Odpowiedzi na pytania Oferentów dla zamówienia o numerze referencyjnym IDZ.261.2.10.2024, projektu pn.: „Budowa elektrociepłowni Posada w SPGK Sp. z o.o.”

Pytania od 100 - 126

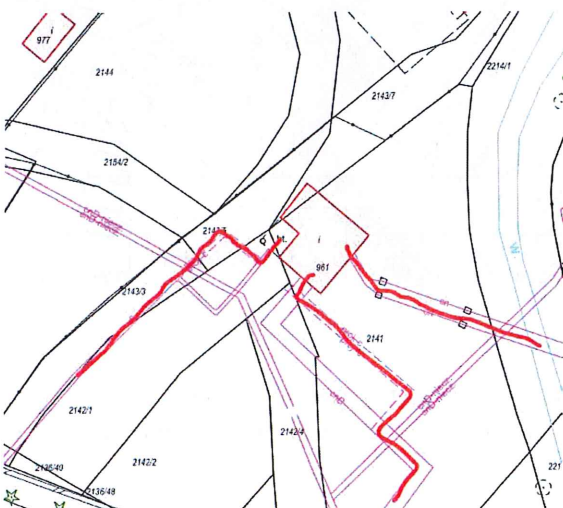
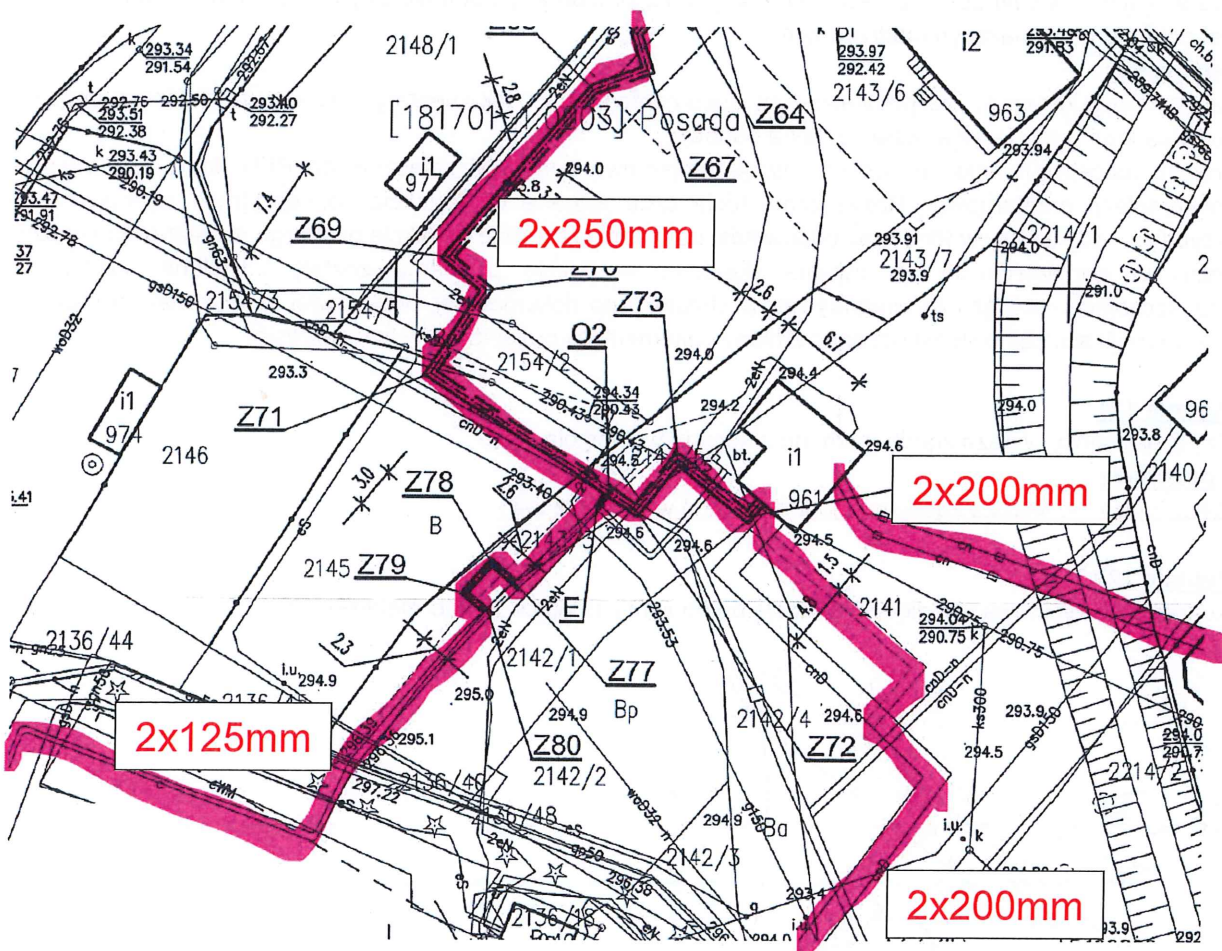
Koncepcja projektowa uwzględnia budowę pompowni zasilającej 3 sieci ciepłownicze

PFU przewiduje jednak przyłączenie EC Posada do czwartej sieci ciepłowniczej:

EC Posada będzie odrębną instalacją, która będzie produkowała ciepło całorocznie do zasilania sieci ciepłej SM Autosan oraz do miejskiej sieci ciepłej SPGK po wykonaniu przyłączenia do tej sieci. Przyłączenie EC Posada do miejskiej sieci ciepłej SPGK Sp. z o.o. będzie przedmiotem oddzielnego zamówienia i zostanie wybudowane w 2025 roku.

Przyłączenie EC Posada do miejskiej sieci ciepłej SPGK Sp. z o.o. w Sanoku umożliwiające połączenie lokalnej sieci SM Autosan z miejską siecią ciepłą SPGK w jeden system ciepłowniczy, umożliwi pracę EC Posada i kotłowni Kiczury na ten system.

Czy Zamawiający jest w posiadaniu koncepcji projektowej połączenia sieci SPGK z EC Posada?
Czy pompownia przewidziana do realizacji na podstawie załączonego PFU ma być technologicznie przystosowana do obsługi wszystkich czterech sieci ciepłowniczych?

Na obecnym etapie Zamawiający dysponuje tylko roboczą wersją projektu zagospodarowania terenu dla budowy sieci ciepłowniczej 2x ϕ 250mm na kierunku EC Posada - Ciepłownia Kiczury (PZT sieci ciepłowniczej 2x ϕ 250mm stanowi nowy załącznik do PFU).

Pompownia przewidziana do realizacji na podstawie załączonego PFU ma być technologicznie przystosowana do obsługi wszystkich sieci ciepłowniczych wychodzących z budynku pompowni.
